RAPPORT HYDROGEOLOGIQUE
Sur la protection des deux sources
de la Croix de Fer
pour l'alimentation en eau potable
de BERZE-LE-CHATEL (71)

1. INTRODUCTION

La commune de Berzé le Chatel souhaite régulariser la protection des sources de la Croix de Fer qui alimentent en eau potable le bourg. A la demande de Mme le Maire, le présent rapport a pour but de fixer les périmètres de protection des captages.

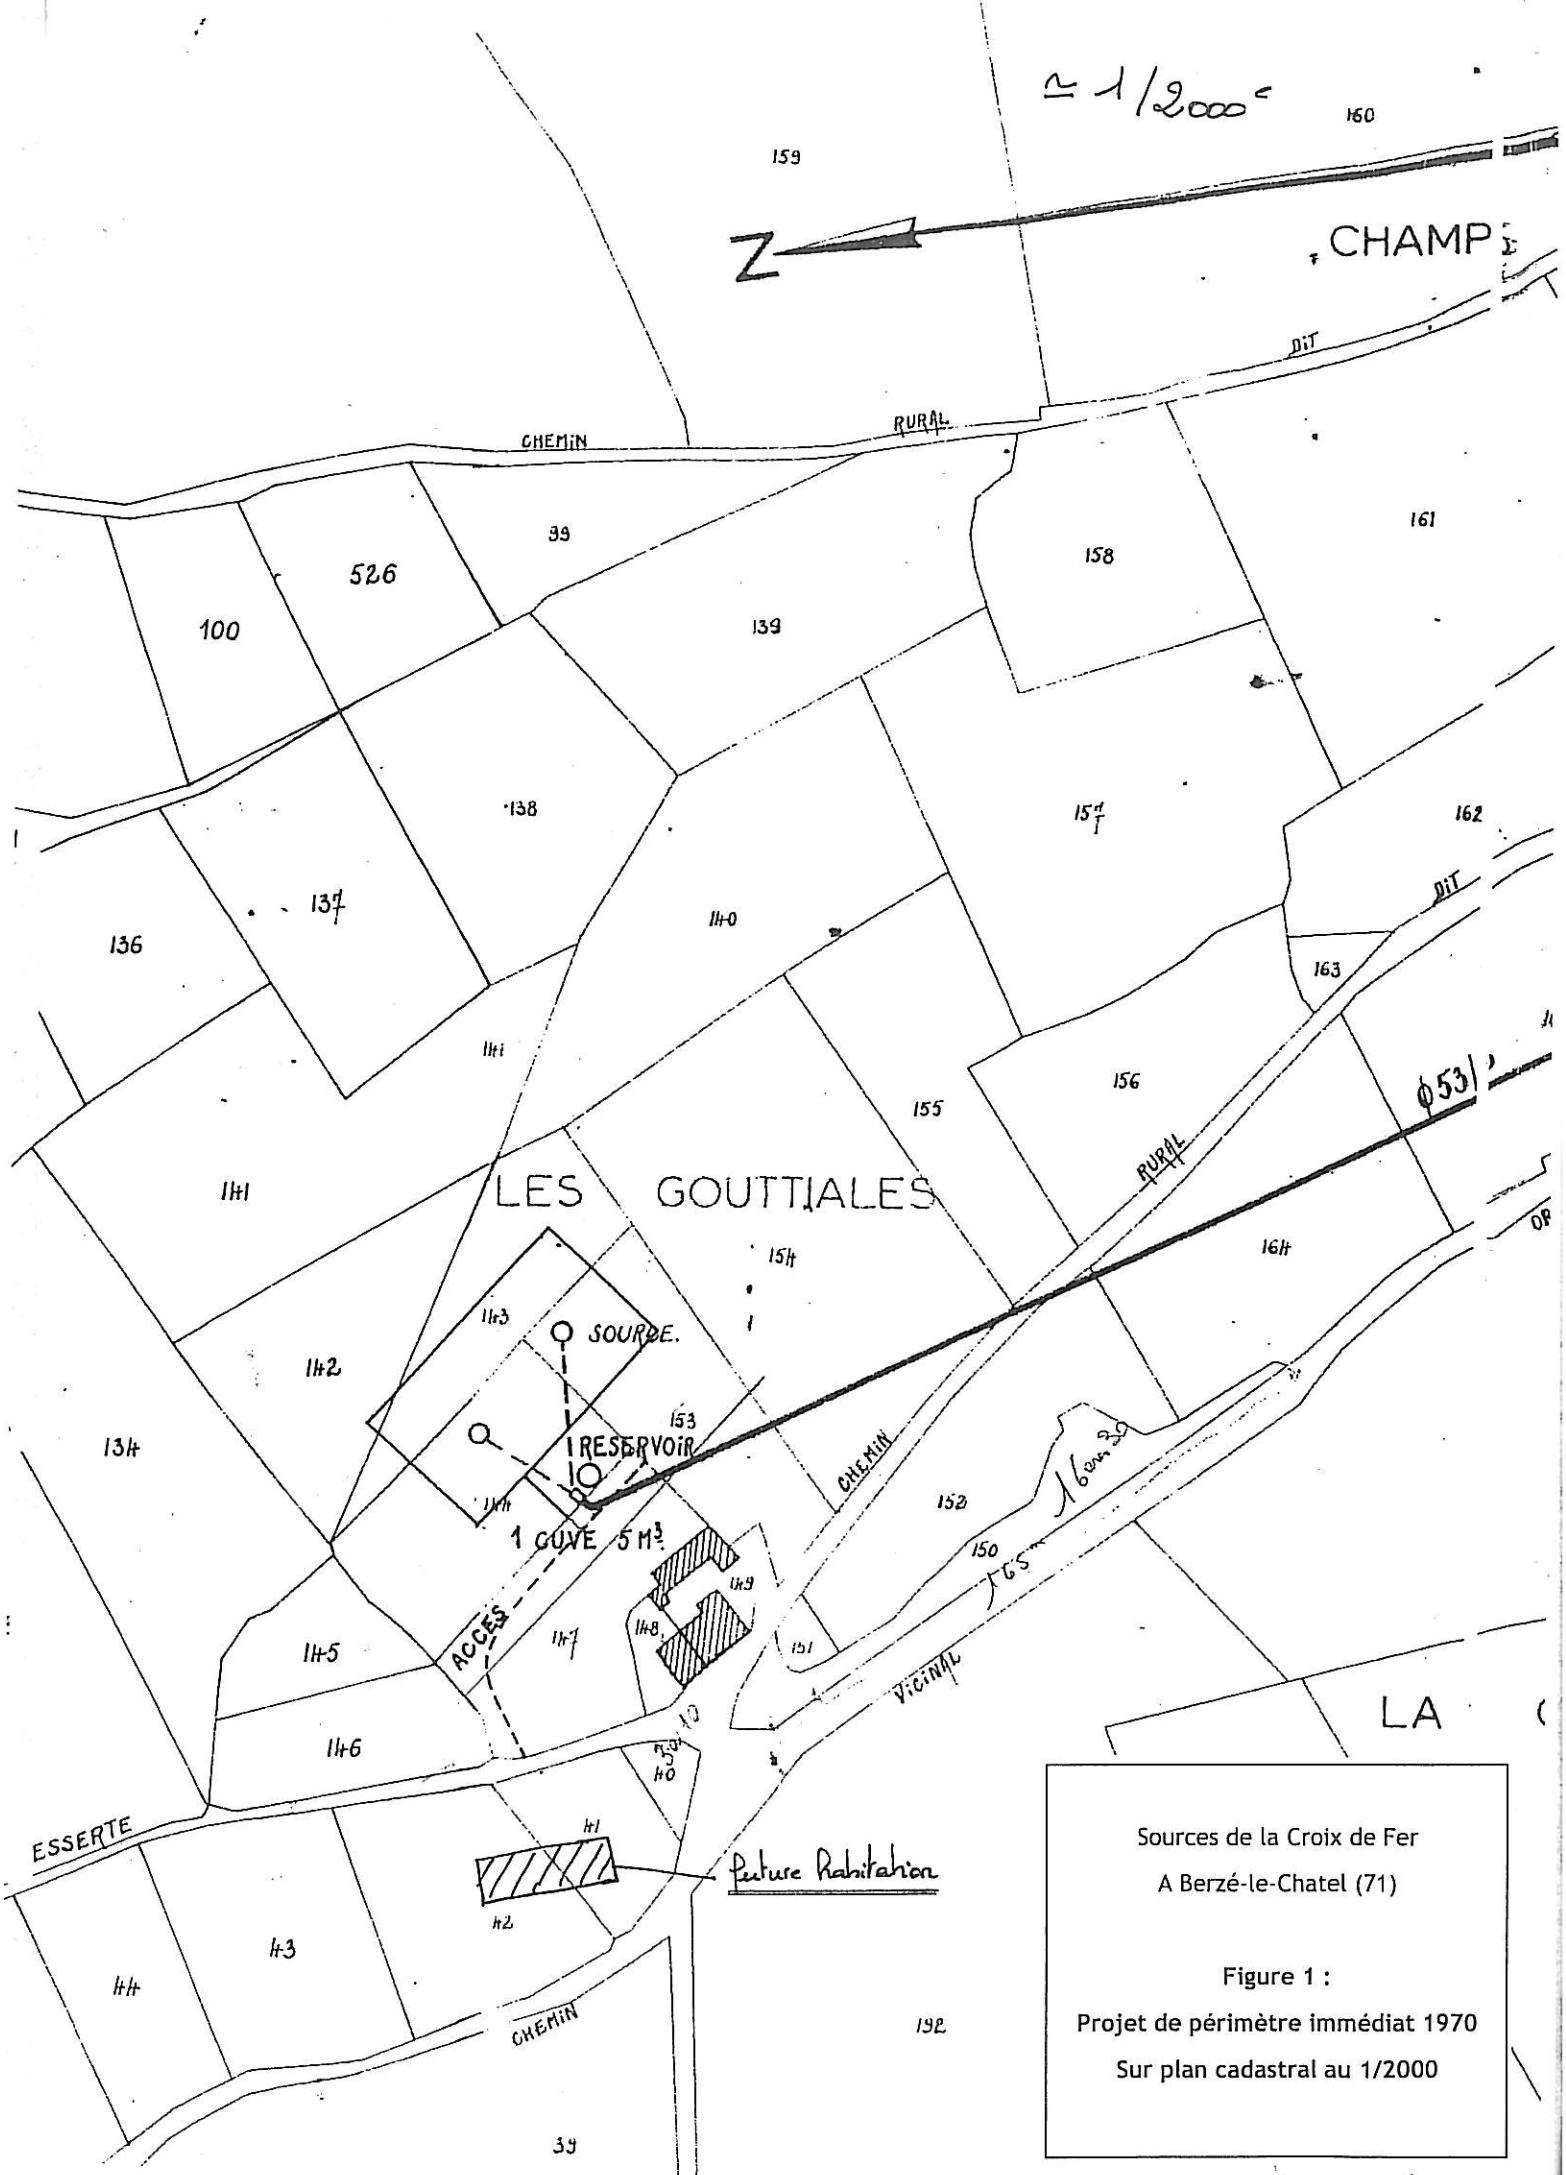
Par rapport aux deux puits existant, les drains pourraient être étendus vers les limites des parcelles 144 à l'ouest et 153 à l'est, le long de la limite avec la parcelle 143 (cf. figure 1 jointe). Cela permettrait de rester sur des terrains propriétés de la commune.

La proposition de nouvelle protection immédiate à acquérir par la commune est tracée sur la figure 2 jointe. Il s'agit de la parcelle 144, et d'une partie de la parcelle 153.

Le périmètre de protection rapprochée est délimité sur le plan cadastral joint (figure 2). Il comprendra les parcelles 143, 142 et 141. A l'intérieur du périmètre de protection rapprochée A, les interdictions sont les suivantes :

En raison du caractère vulnérable des sources, le dispositif de protection est complété par une protection rapprochée plus souple qui englobe une grande partie du petit bassin versant hydrologique au sens large (figure 2) jusqu'au chemin : parcelles 135, 136, 137, 138, 100, 101, 102, 103, 104, 105, 106, 526.
